**Oggetto:** Verifica di Assoggettabilità del Piano Urbanistico attuativo per la costruzione di un fabbricato ad uso cantina vinicola in via Progni Ditta Gerardo Cesari SpA. Comune di Fumane. Trasmissione parere.

# Distretto delle Alpi Orientali

**Oggetto: Verifica di assoggettabilità del PUA per la costruzione di un fabbricato ad uso cantina vinicola – Ditta Proponente Cesari s.p.a. Comune di Fumane. Trasmissione parere.**

**AUTORITA' DI BACINO NAZIONALE DEL FIUME ADIGE**  
**PIANO STRALCIO PER LA TUTELA DAL RISCHIO IDROGEOLOGICO - BACINO DELL' ADIGE- REGIONE DEL VENETO**  
**AREE IN DISSESTO DA VERSANTE -VARIANTE- vers. marzo 2015**

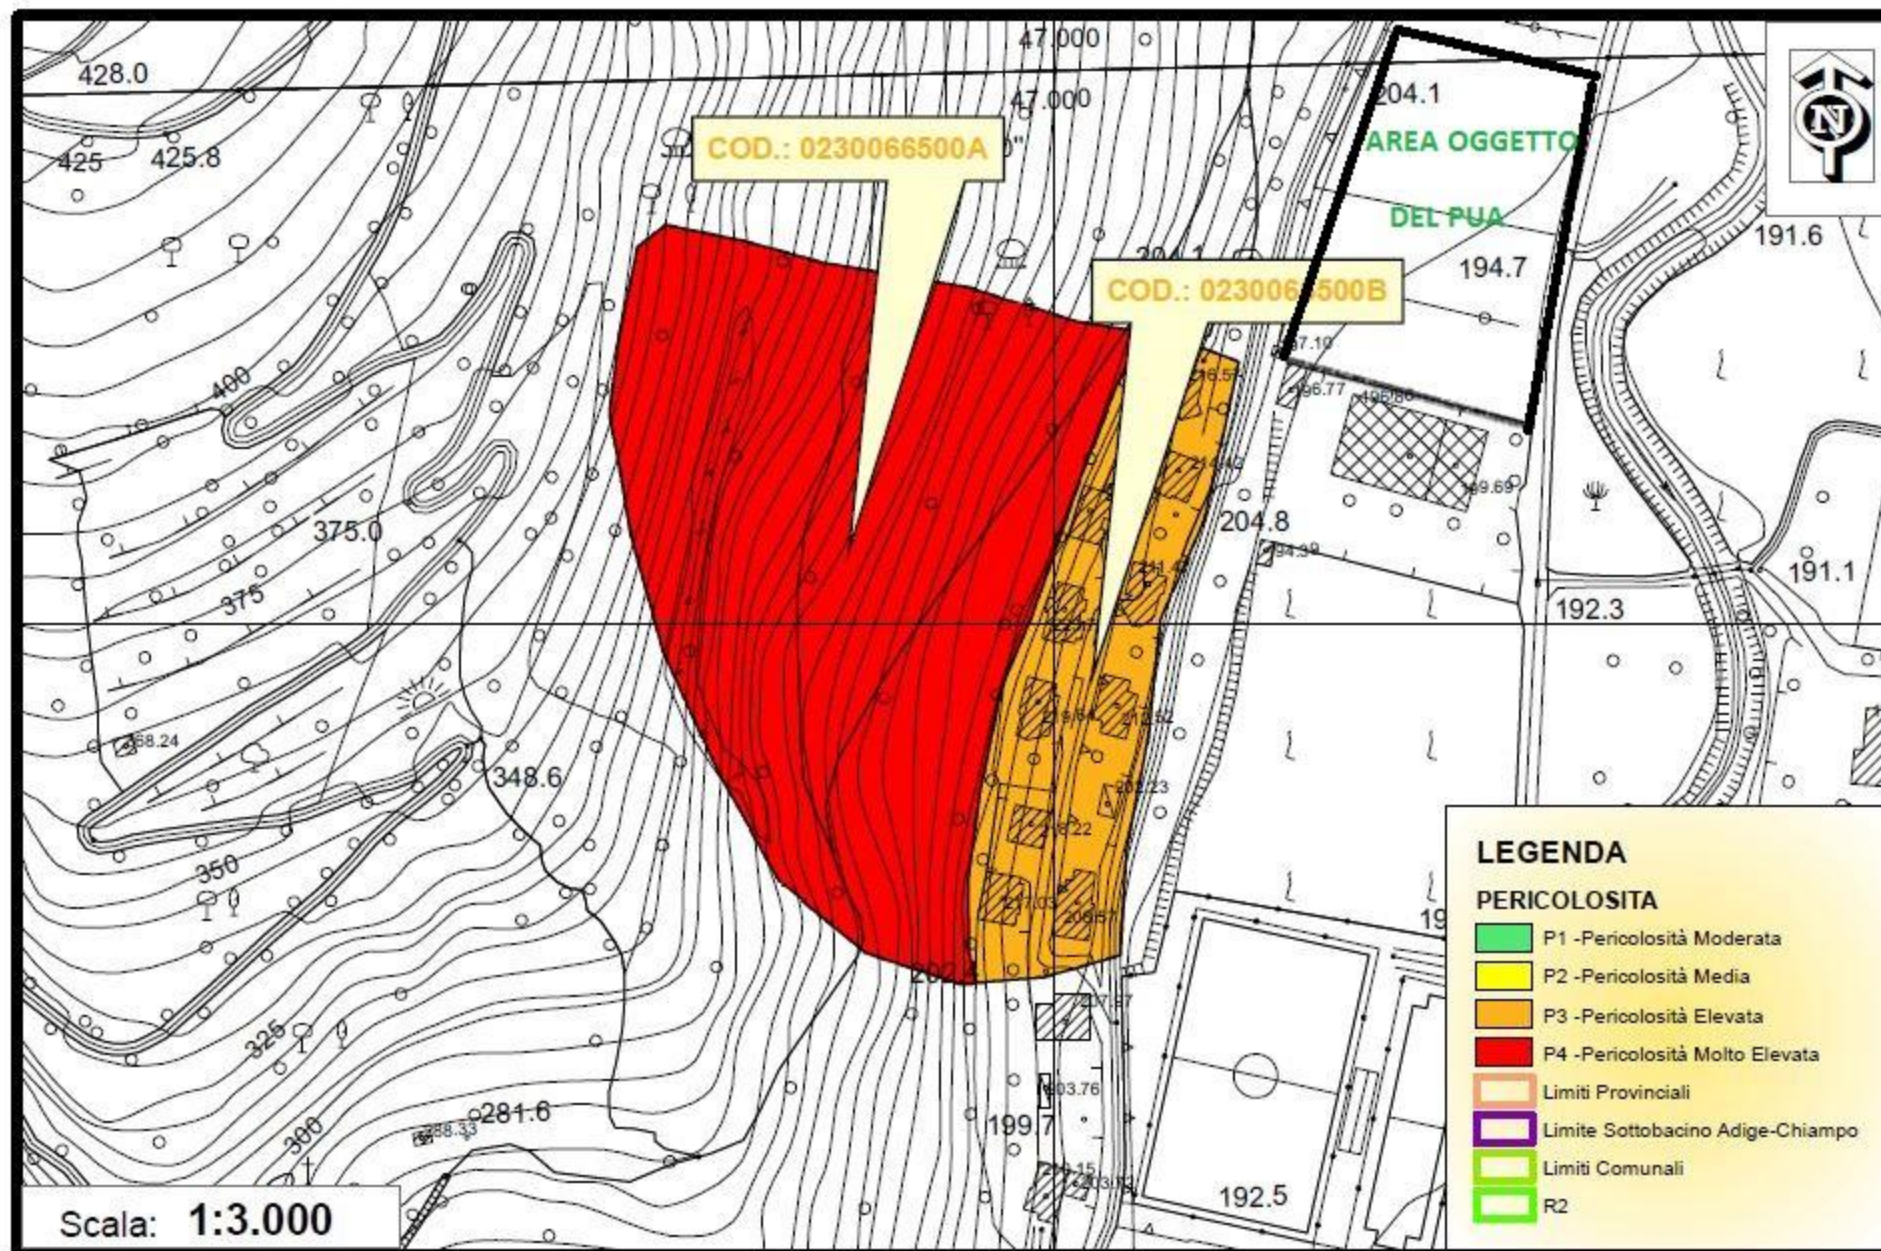
L'area in questione infatti non è ricompresa tra quelle a pericolo di frana o colata detritica nelle relative schede della 1° Variante - Aree in dissesto da versante – del Piano stralcio di Assetto Idrogeologico del fiume Adige (P.A.I.) (vedi tavola aggiornata con Decreto Segretariale n. 43 del 07.04.2015, ai sensi dell'art. 6 delle norme di attuazione, pubblicato in G.U. n. 92 del 21.04.2015 [http://www.bacino-adige.it/sito/pianificazione/piano\\_straordinario/PDF\\_SITO/VR\\_Fumane03.15.pdf](http://www.bacino-adige.it/sito/pianificazione/piano_straordinario/PDF_SITO/VR_Fumane03.15.pdf)), né tra quelle indicate a rischio idraulico nel Piano di Gestione del Rischio di Alluvioni (P.G.R.A.).

Si allega estratto, dalle aree in dissesto da versante del P.A.I. e dalle mappe di allagamento del P.G.R.A., dell'area oggetto della lottizzazione e di quella circostante.
